島根原子力発電所 2 号炉 審査資料	
資料番号	EP(E)－069
提出年月	令和 2 年 7 月 1 5 日

# 島根原子力発電所 2 号炉

## 建物・構築物の入力地震動評価における 地盤不整形による影響について

# 審査会合における指摘事項に対する回答【No.18】

# 建物・構築物の入力地震動評価における地盤不整形による影響について（1）

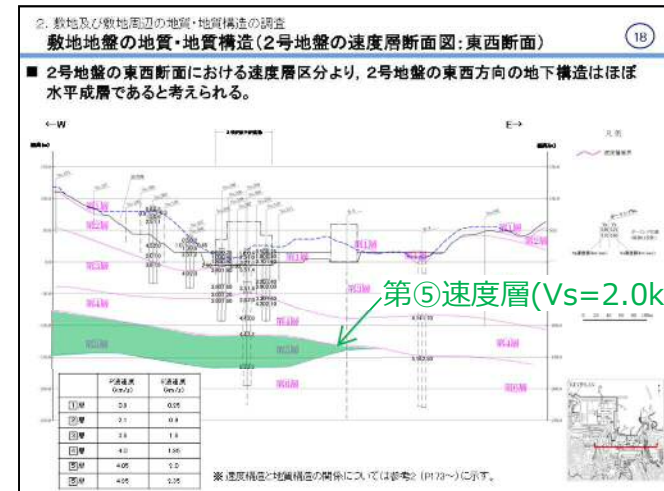
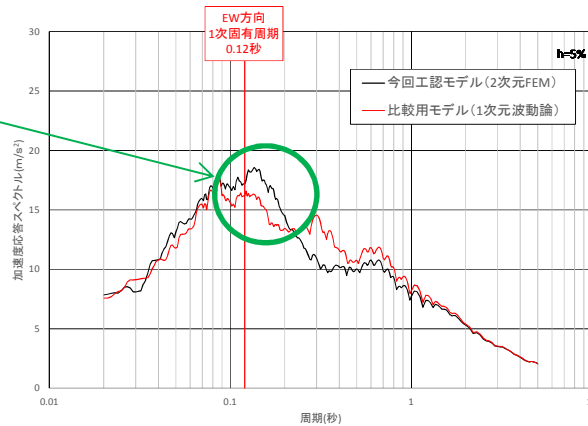
- なお、制御室建物の入力地震動（EW方向）の比較によると、2次元 F E Mによる入力地震動が1次元波動論による入力地震動を上回っている周期帯（周期約0.1～0.2秒）がある。2号地盤の東西断面における地下構造はほぼ水平成層であるが、第⑤速度層（Vs=2.0km/s）が西から東に向けて薄くなっていることから地下構造の地盤不整形の影響について検討を行った。

2次元 F E Mによる入力地震動が1次元波動論による入力地震動を上回っている周期帯（周期約0.1～0.2秒）

第⑤速度層(Vs=2.0km/s)

- 2号地盤の東西断面における地下構造はほぼ水平成層であるが、第⑤速度層が西から東に向けて薄くなっていることから地下構造の地盤不整形の影響について検討を行った結果、2次元FEMモデルと1次元波動論モデルの加速度応答スペクトルの違いは、地下構造の地盤不整形による影響ではないことを確認した。
- よって、制御室建物の2次元FEMによって算定した入力地震動（EW方向）の比較によると、2次元FEMによる入力地震動が1次元波動論による入力地震動を上回っている周期帯（周期約0.1～0.2秒）があるが、この要因は、制御室建物基礎底面（EL+0.1m、※解放基盤表面はEL-10m）よりも上部の地形（表層地盤および山地形の有無）によるものと考えられる。

# 建物・構築物の入力地震動評価における地盤不整形による影響について（2）

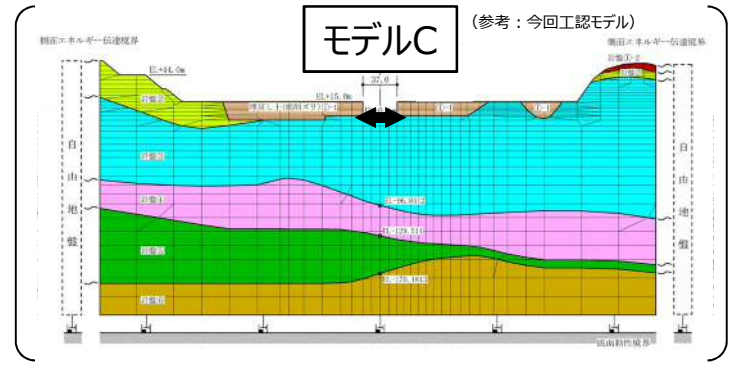
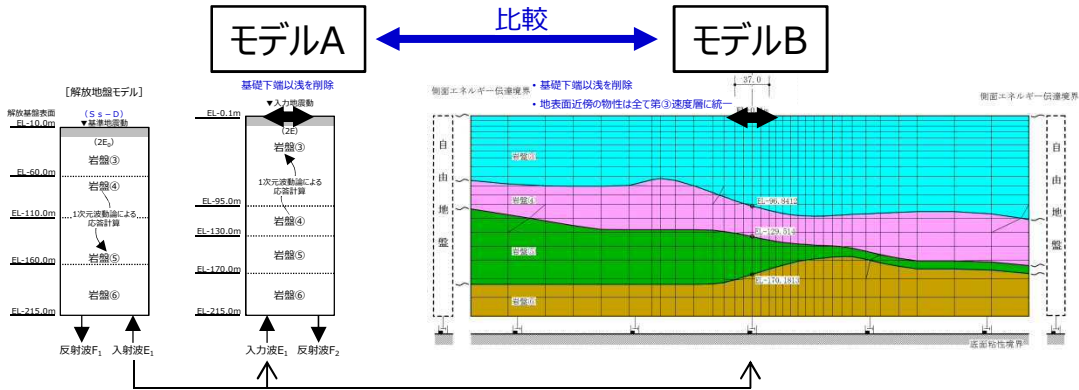
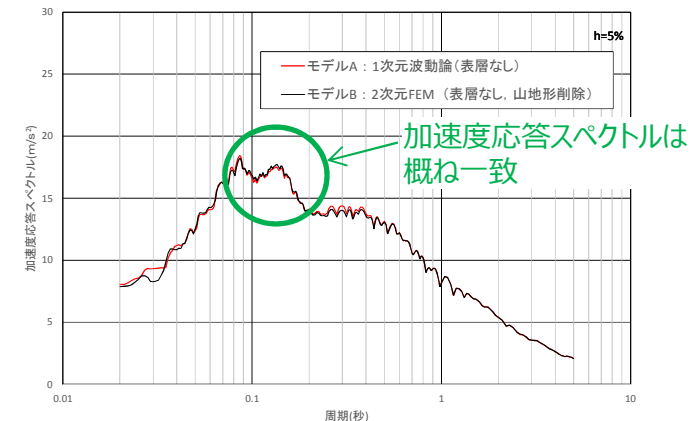
- 制御室建物の E W 方向の地盤モデルを対象に，地下構造の地盤不整形の影響について検討する。
- 検討方法として，表層地盤を削除した 1 次元波動論モデル（モデル A）と，今回工認モデル（モデル C）から表層地盤および山の地形を削除した 2 次元 F E M モデル（モデル B）を用いて，基準地震動 S s - D による制御室建物位置における地震動を比較する。
- 検討の結果，モデル B およびモデル A の加速度応答スペクトルは概ね一致しており，第④速度層（ $V_s = 1.95\text{km/s}$ ）と第⑤速度層（ $V_s = 2.0\text{km/s}$ ）のインピーダンス比も小さいことから，地下構造の地盤不整形による影響は小さいことを確認した。

## ＜2号炉主要建物における1次元波動論及び2次元FEMによる入力地震動の比較 1 / 2＞

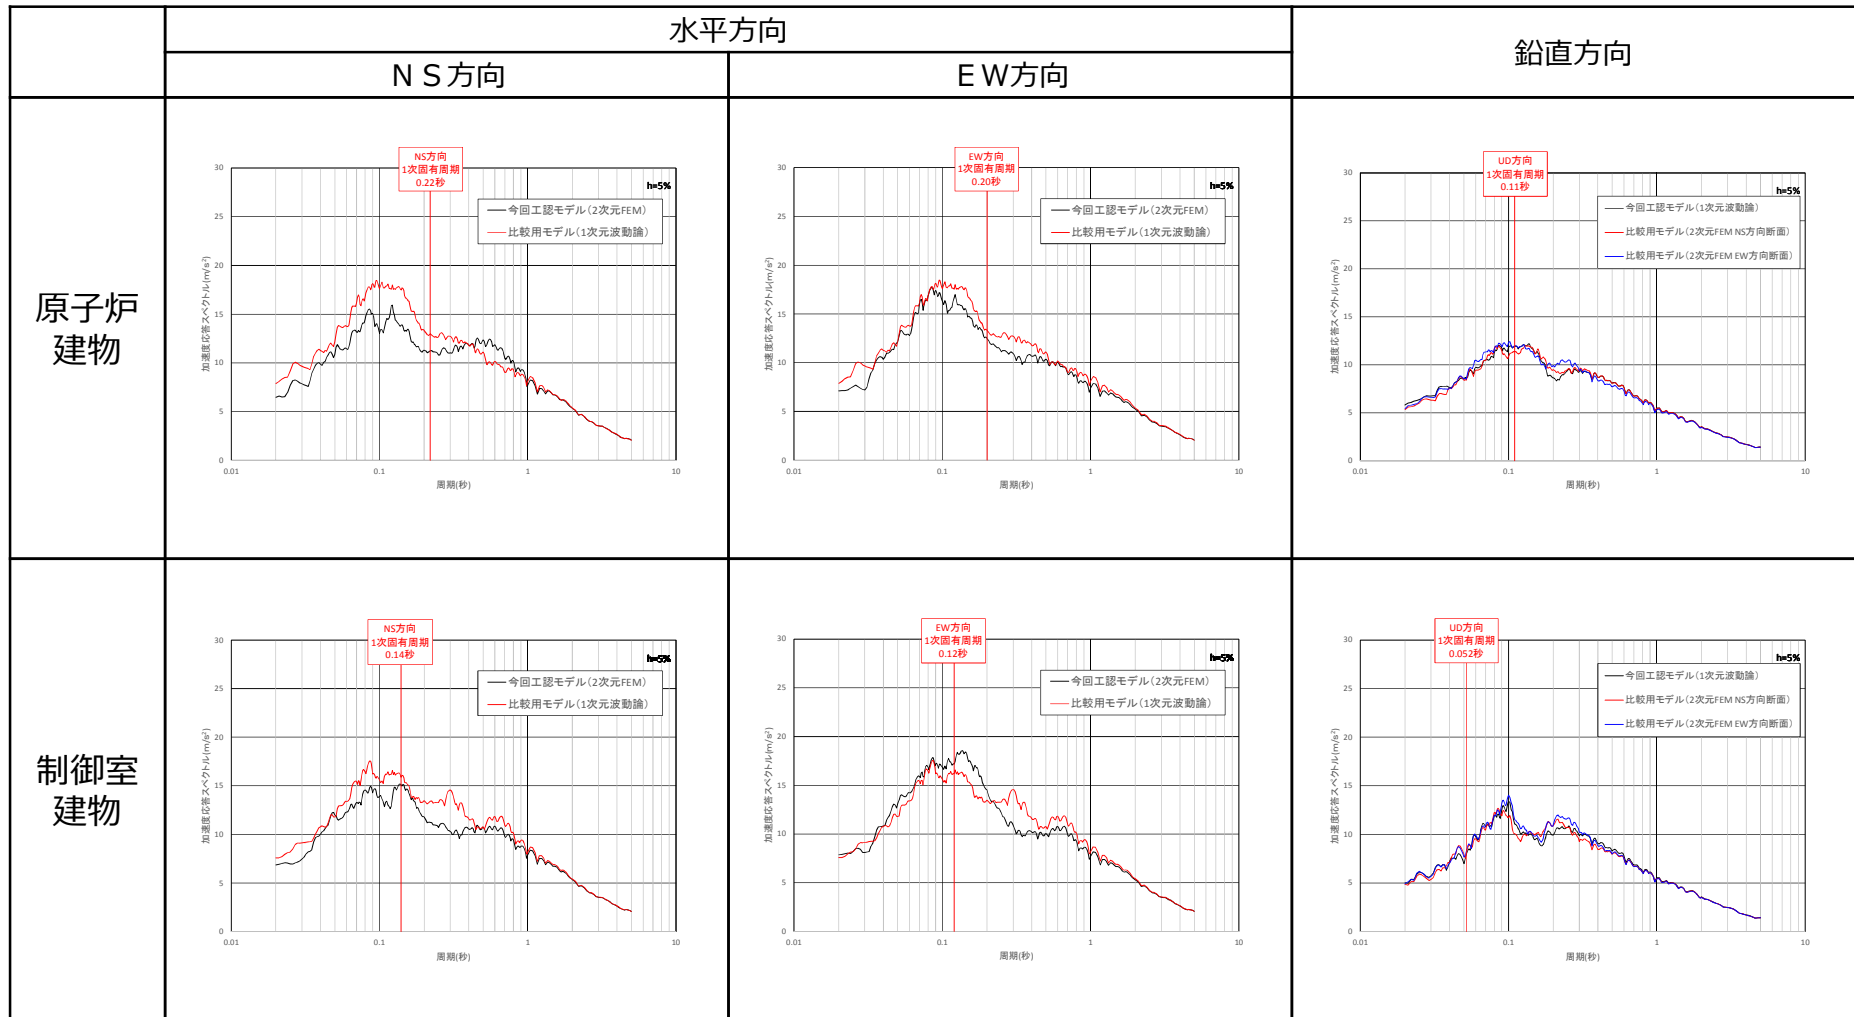
- 水平方向は、2次元FEMモデル及び1次元波動論モデルで多少の差異が認められ、また、地盤の傾斜をモデル化しているNS方向においてその差が大きくなっているが、2次元FEMモデルでは地盤の速度層の傾斜及び建物周辺の地形の影響等をより詳細に評価できると考えられることから、原子炉建物の既工認と同様に、水平方向の解析において2次元FEMモデルによって求められる入力地震動を用いることは適切である。

- 鉛直方向は、建物直下地盤による影響が大きく、1次元波動論モデルと2次元FEMモデルの加速度応答スペクトルは概ね一致している。また、それぞれの建物の固有周期における加速度応答スペクトルの値に大きな差はない。よって、モデルの違いによる入力地震動への影響は軽微であり、鉛直方向の解析において1次元波動論モデルによって求められる入力地震動を用いることは適切である。
